## **PARECER DA COMISSÃO DE AVALIAÇÃO**

**RELATÓRIO DE CONFORMIDADE AMBIENTAL DO PROJECTO DE EXECUÇÃO**

**PARQUE EÓLICO DE VALE GRANDE**

Setembro, 2009

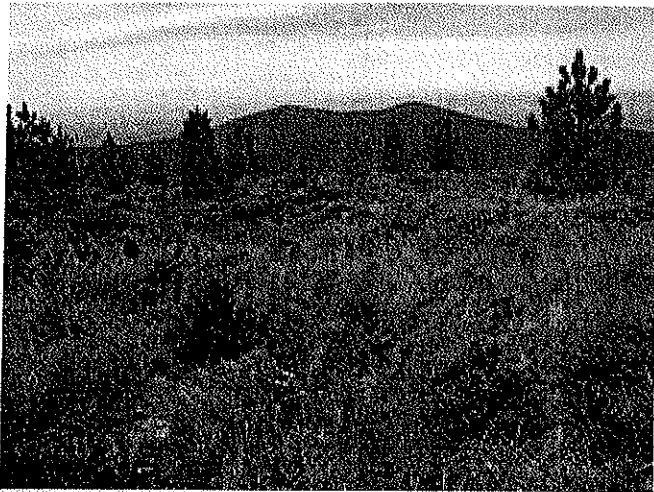
Foto 3 – Acesso entre os locais previstos para a implantação dos aerogeradores 2 e 1. Afloramentos rochosos (à esq.) a preservar

Foto 4 – Local previsto para implantação do aerogerador 2. Afloramentos rochosos a preservar

Foto 5 – Local previsto para a plataforma e ramal de acesso do aerogerador 2. Muitos afloramentos, encontrar a melhor solução de forma a evitar a sua afectação e das manchas de flora com valor florístico significativo

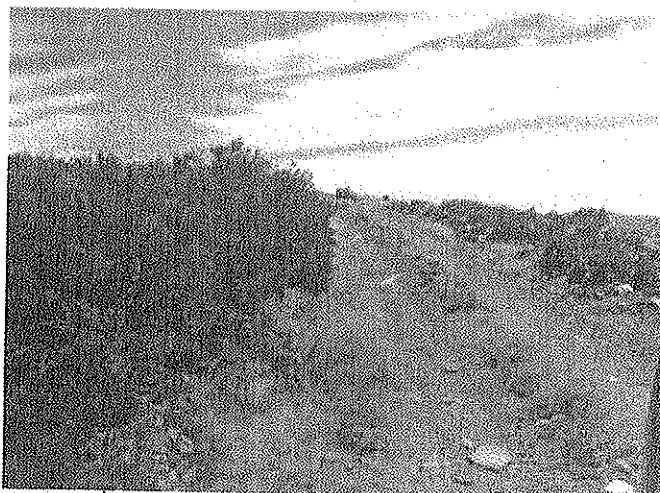
Foto 13 – Afloramentos rochosos, a preservar, a Este do local previsto para implantação do aerogerador 5
